大飯発電所原子炉施設保安規定変更認可申請書
審査資料

大山生竹テフラの噴出規模見直しに伴う変更について

高浜3, 4号炉 原子炉施設保安規定変更認可申請 に係る審査会合における指摘事項への回答について 【大山生竹テフラの噴出規模見直しに係る運用変更】

高浜3，4号炉 大飯3，4号炉
原子炉施設保安規定変更認可申請に係る審査会合
における指摘事項への回答について
【大山生竹テフラの噴出規模見直しに係る運用変更】

SG2次側への注水に必要な操作手順の変更内容について

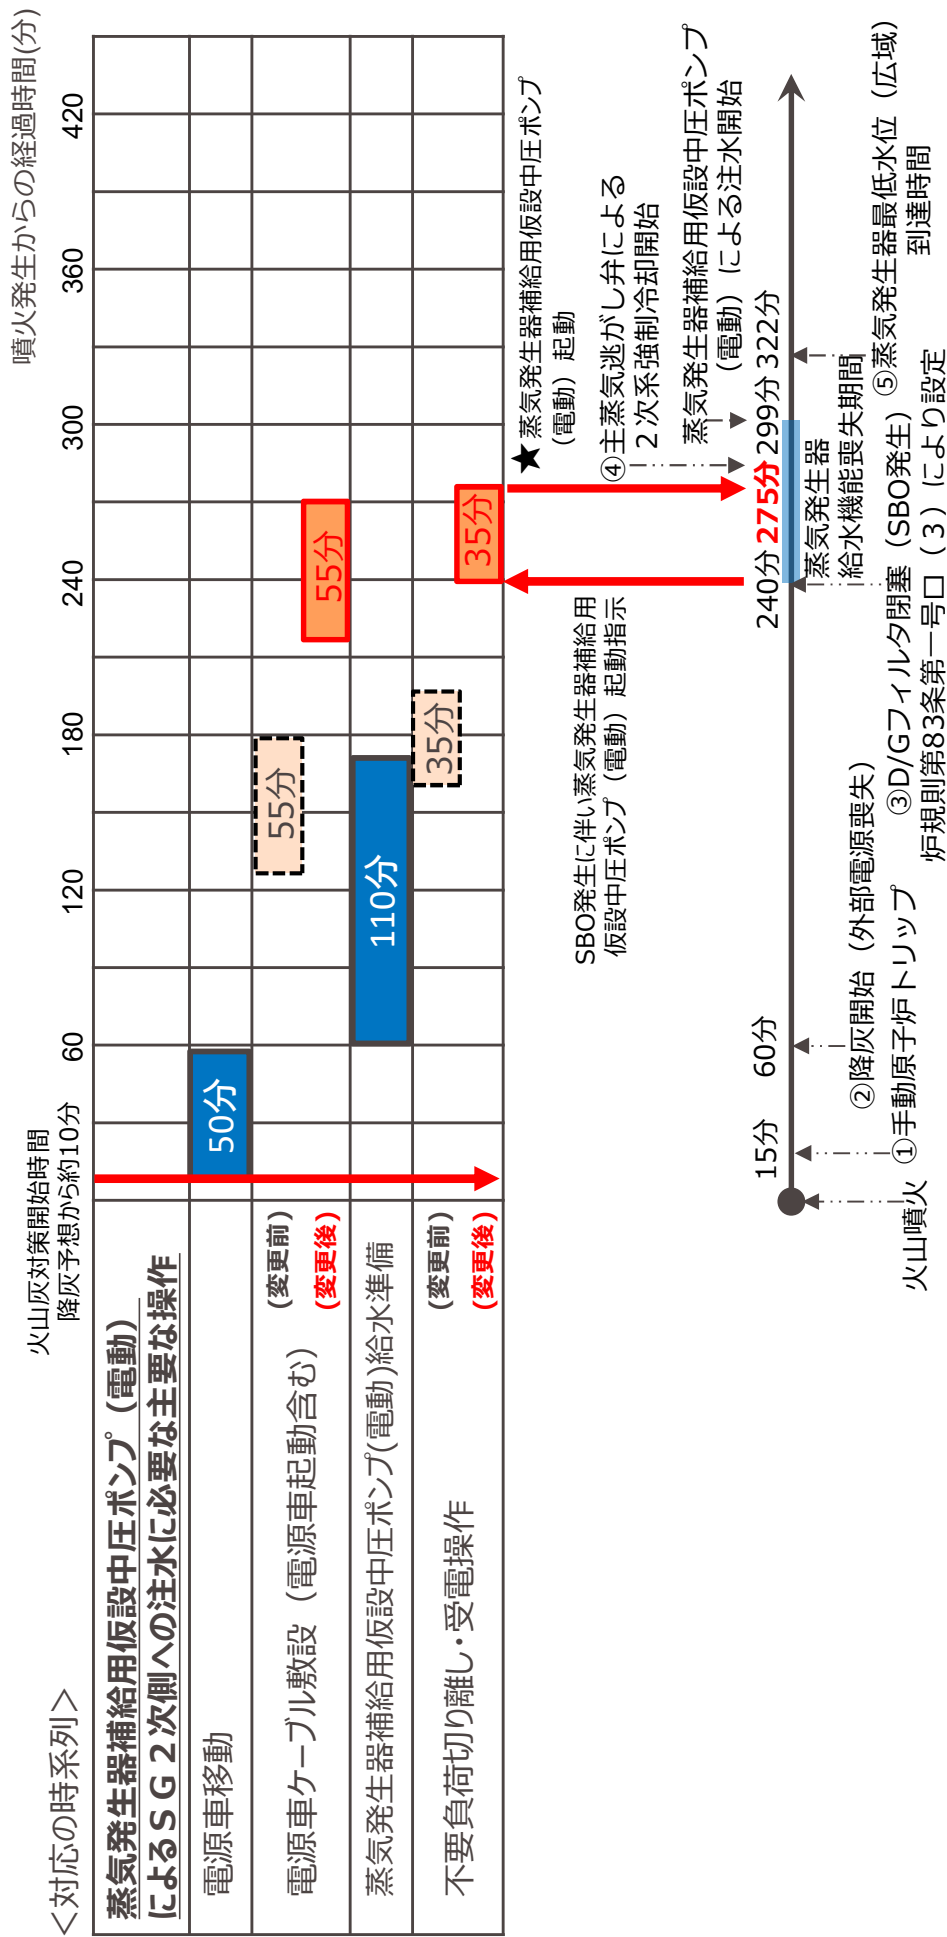
- 蒸気発生器補給用仮設中圧ポンプ（電動）によるSG2次側への注水作業においては、本対策に必要な手順に要する時間を積み上げ、蒸気発生器補給用仮設中圧ポンプ（電動）起動の時間を設定している。（下図★の時間）
- 前頁の作業に係る要員数、想定時間以外の変更はないもの、今回の層厚見直しに伴い、SBO発生時間が後ろ倒しになったため、蒸気発生器補給用仮設中圧ポンプ（電動）の準備のうち、SBO後に着手する不要負荷切り離し・受電操作が後ろ倒しになり、**既認可では噴火発生から195分後に準備完了となっていたが、275分に変更となっている。**

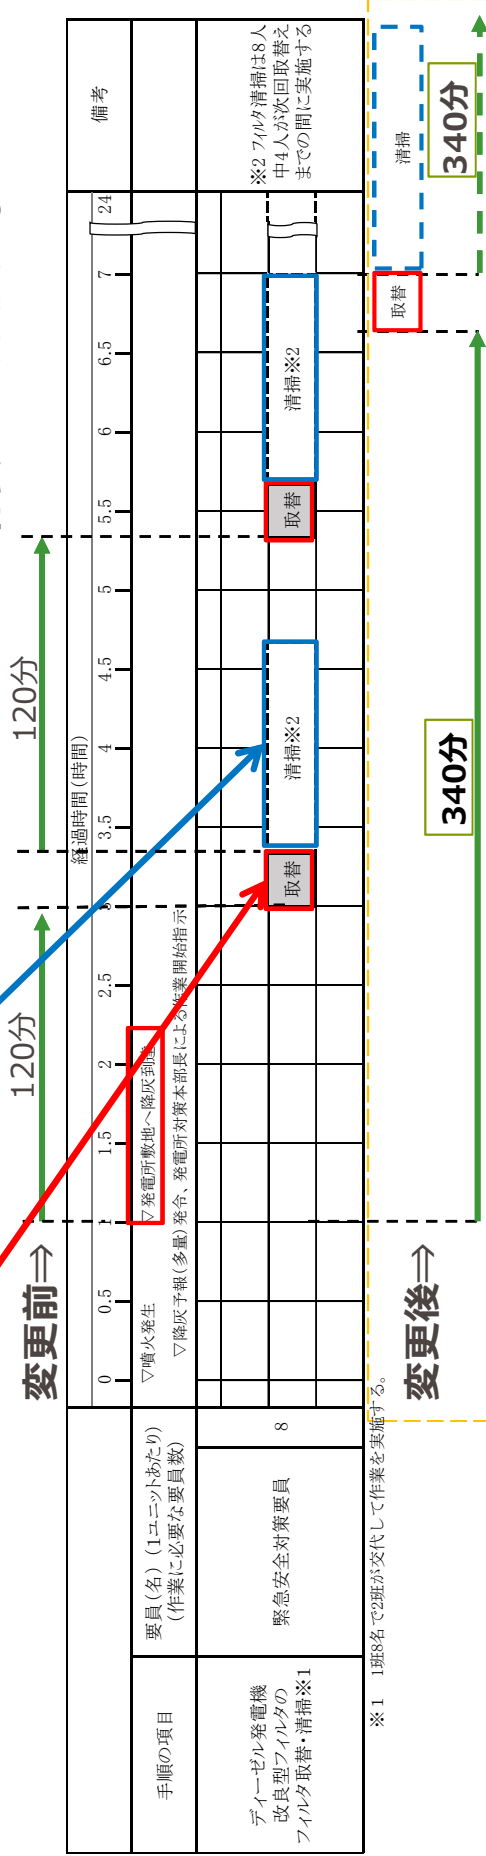
DGが起動した場合において、改良型フィルタの閉塞を防止するため、フィルタの取替・清掃を行う。

必要要員数 : 緊急安全対策要員 8名/ユニット (現場)
 作業時間 (想定) : 20分 (取替)、80分 (清掃)
 層厚変更によっても、取替、清掃の作業方法は変わらないため **保安規定の変更はない**

・DGフィルタの性能試験結果に基づき、フィルタ取替着手時間を120分と設定していたが、層厚変更を踏まえたフィルタ試験の結果、フィルタ取替着手時間を340分に設定する。

取替・清掃の作業方法・作業時間に変更はなく、フィルタ取替着手時間が340分に対し清掃時間が80分のため、取替着手時間までに清掃作業が完了し、繰り返し取替・清掃作業が行えることを確認している。
